改善箇所説明図

発生箇所拡大図

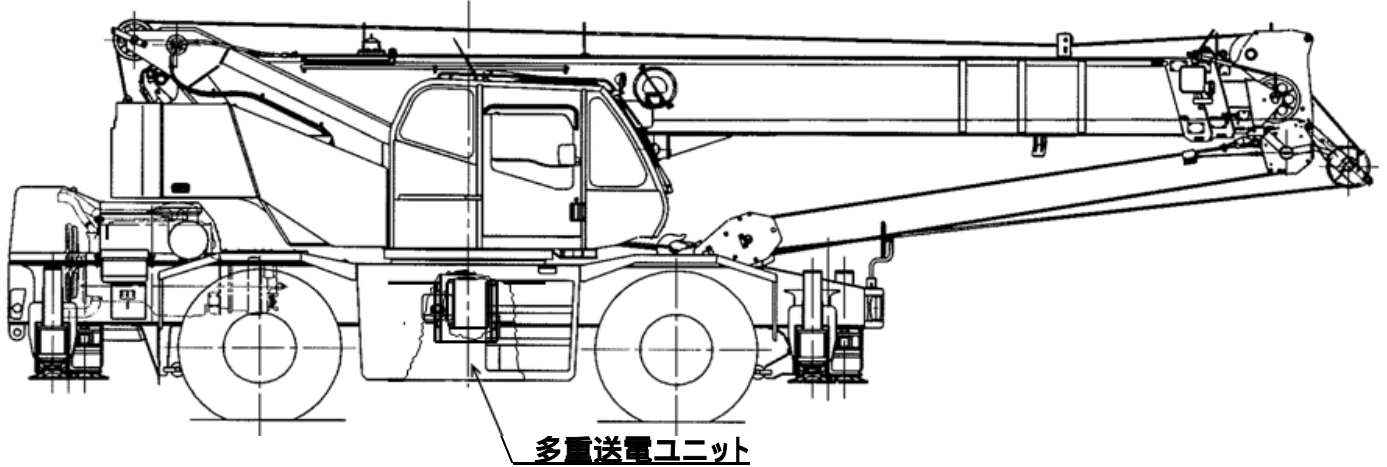
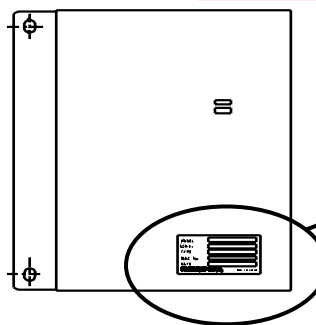
動力伝達装置において、台車部の動力系を制御する多重送電ユニット内の制御基板に取り付けられている電源部コイルの取り付け部(リード)の強度が不足しているため、走行時の振動等によりリードが折損することがある。そのため、走行中に変速位置がニュートラルに固定され、走行不能になるおそれがある。

全車両、当該制御基板を対策品に交換した多重送電ユニットに交換する。
電源部のコイルをシリコンボンドで固定した対策基板に交換する。

多重送電ユニット正面図

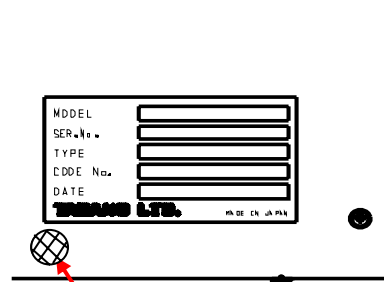
対策基板を搭載した多重送電ユニット Assy を交換する。
なお識別のため交換した多重送電ユニットの下図指示位置に白色ペイントを塗布する。

白色ペイントを塗布する
